INSTITUTO NACIONAL DE AGUAS POTABLES Y ALCANTARILLADOS
INAPA

CIRCULAR No. 1 DE RESPUESTAS
COMITÉ DE COMPRAS

“AMPLIACION ACUEDUCTO EN EL MUNICIPIO DE COTUI,
PROVINCIA SANCHEZ RAMIREZ, ZONA III”

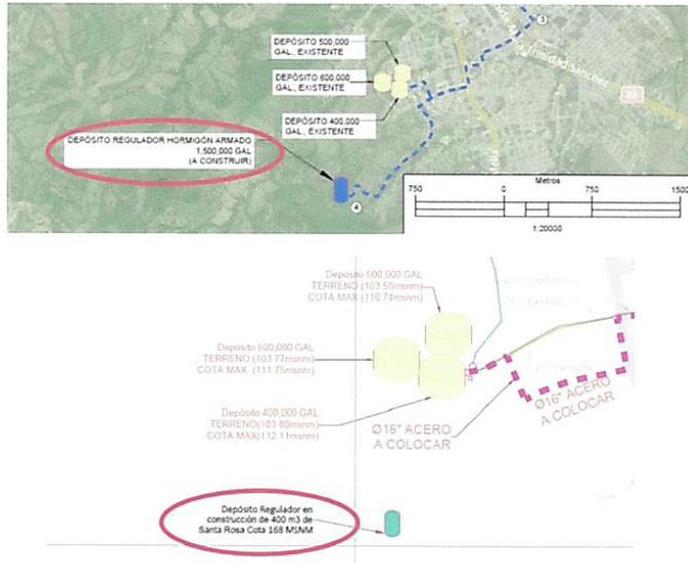
DESCRIPCION	PREGUNTA
A-1	CONSTRUCCIÓN PLATAFORMA METÁLICA ELEVADA, (6 UD)	
6	PLATAFORMA METÁLICA PARA SOPORTE DE BOMBA:	EN LAS SUB-PARTIDAS ASOCIADAS A ESTA PARTIDA, NO SE INCLUYE LA MANO DE OBRA, FAVOR AGREGAR. <u>Respuesta: Favor de incluir en el análisis de costos de la partida 6.1. el componente de la partida de la Mano de Obra.</u>

B	LÍNEA DE IMPULSIÓN	
4	MOVIMIENTO DE TIERRA	
4.2	Suministro de material de mina (Caliche) (Sujeto aprobación por la supervisión)	¿A QUÉ DISTANCIA SE ENCUENTRA LA MINA? Respuesta: Considerar de distancia de 15 km aproximadamente.
6	COLOCACIÓN DE TUBERÍA	LAS PRUEBAS RADIOGRÁFICAS, APARECEN INDICADAS EN LAS ESPECIFICACIONES TÉCNICAS, PERO NO ASÍ EN LA LISTA DE CANTIDADES, NI EN LOS PLANOS, INDICAR SI DEBEMOS CONTEMPLARLAS EN EL ANÁLISIS DE LA COLOCACIÓN? Respuesta: Favor de cotizar en función a la lista de partidas.
9	CRUCES

9.1	DE PUENTE EN TUBERÍA DE Ø16" ACERO L=172.00 M (INCLUYE 2.00 M DE LADOS)	
9.1.5	Anclaje de H. A. F'c = 210 kg/cm ² - 0.59 qq/m ³ p/piezas (Según detalle de diseño)	SUMINISTRAR DETALLE DE ANCLAJE DE LOS CRUCES. Respuesta: Plano con Detalle.
C	INTERCONEXIÓN DESDE LA LÍNEA DE IMPULSIÓN Ø 16" A DEPÓSITOS REGULADORES EXISTENTES	
7	SUMINISTRO Y COLOCACIÓN DE PIEZAS ESPECIALES EN ACERO, CON PROTECCIÓN ANTICORROSIVA:

7.1	Codo de 16" x 15° Acero SCH-30 (Colocación Acero-PVC)	LA DENOMINACIÓN "COLOCACIÓN ACERO-PVC", EN EL CASO INDICADO ES CORRECTO? Respuesta: Sí.
7.2	Codo de 16" x 45° Acero SCH-30 (Colocación Acero-PVC)	LA DENOMINACIÓN "COLOCACIÓN ACERO-PVC", EN EL CASO INDICADO ES CORRECTO? Respuesta: Sí

8.1.3	Suministro de material de mina	¿A QUÉ DISTANCIA SE ENCUENTRA LA MINA? Respuesta: Considerar de distancia de 15 km aproximadamente.
8.1.17	Registro H.A. para válvulas de compuerta en pie de depósito (2.60m x 4.40m x 2.52m), según diseño	SUMINISTRAR DETALLE DEL REGISTRO, INCLUIDO SU MODELO ESTRUCTURAL. Respuesta: Plano con Detalle.
9 REPOSICIÓN CARPETA ASFÁLTICA L= 1,873.07 M

9.7	Suministro y colocación de asfalto e=2"	INDICAR SÍ EN ÉSTA PARTIDA, DEBEMOS INCLUIR EL RIEGO DE ADHERENCIA. Respuesta: Cotizar según lo indicado en el listado de partida.
D EXTENSIÓN A BARRIO LIBERTAD		
D- 1 LÍNEA DE CONDUCCIÓN Y LÍNEA MATRIZ DE Ø 12" PVC SDR-26 C/J.G.

8.6	Registro para válvula de compuerta, según detalle	SUMINISTRAR DETALLE DEL REGISTRO, INCLUIDO SU MODELO ESTRUCTURAL. Respuesta: Plano con Detalle.
9 REPOSICIÓN CARPETA ASFÁLTICA L= 739.24 M

9.4	Regado y nivelado material de base	INDICAR SI ESTA SUB-PARTIDA, SE REALIZARÁ MANUAL O SI SE HARÁ CON EQUIPO. Respuesta: A mano y equipos menores (Palas, Rastrillos, etc.)

9.5	Compactación de material c/equipo	FAVOR INDICAR SI ESTA SUBPARTIDA SE HARÁ CON UN COMPACTADOR MECÁNICO O UN RODILLO DE TAMBOR. ADEMÁS, SEÑALAR EL ESPESOR DE LA CAPA A COMPACTAR. Respuesta: Incluye Rodillo Pequeño de mano
D - 2 REDES DE DISTRIBUCIÓN

7.4 ANCLAJES		
7.4.2	Tapón de ø 3" PVC SCH-40	EN LA LISTA DE CANTIDADES, Respuesta: Esa es la especificación de la pieza
